マルチアングル **Z-40** シリーズ 仕様変更のお知らせ

さて、ご愛用いただいております **Z-40-3C・ZN** につきまして、金型更新に合わせて製品改良を下記の通り実施致しますので、お知らせ致します。

図面A (新型) Z-40

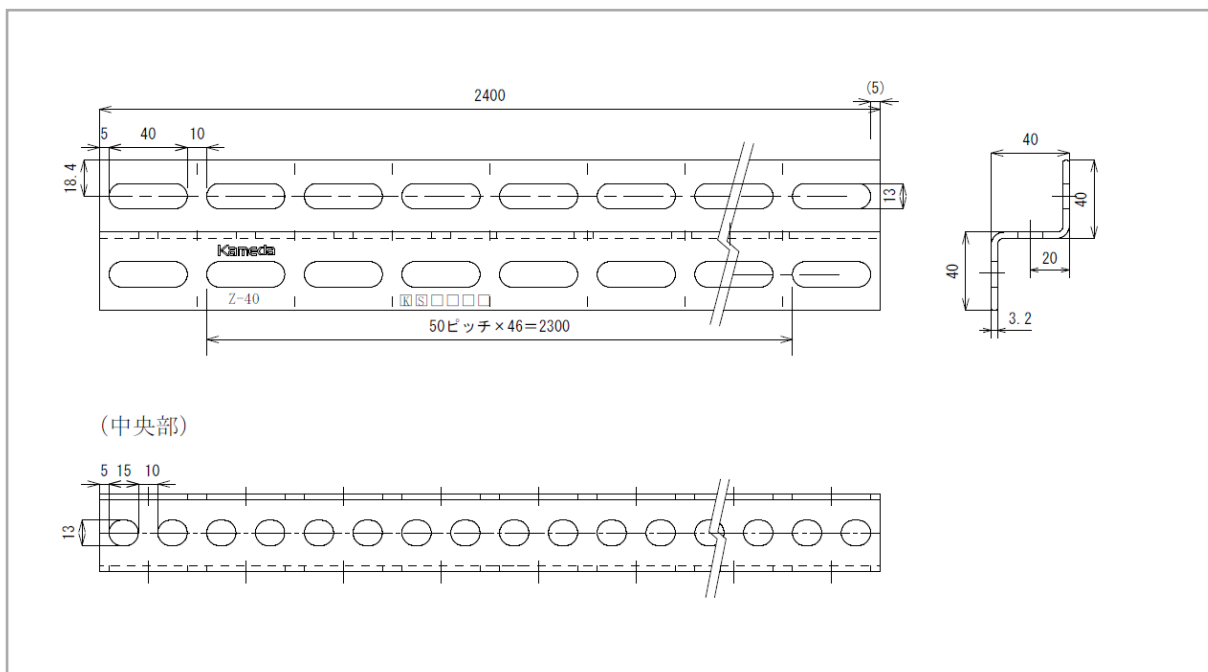
品質向上のため、抜き穴形状の変更をいたします。

- 対象製品 : **Z-40-3C** 及び **ZN** (3価クロメートメッキ: 溶融亜鉛メッキ)
- 改良目的 : 金型更新に伴う製品改良の為 (別紙図面参照)
- 変更点 : 角長穴を丸長穴に変更。中穴を楕円穴に変更。
(切断面で穴が切れないようにしました。)
別紙の図面 **A** (新型)・図面 **B** (旧型) をご参照ください。
- 実施時期 : 現行品在庫が無くなり次第順次切り替え予定 (平成26年6月末頃から)
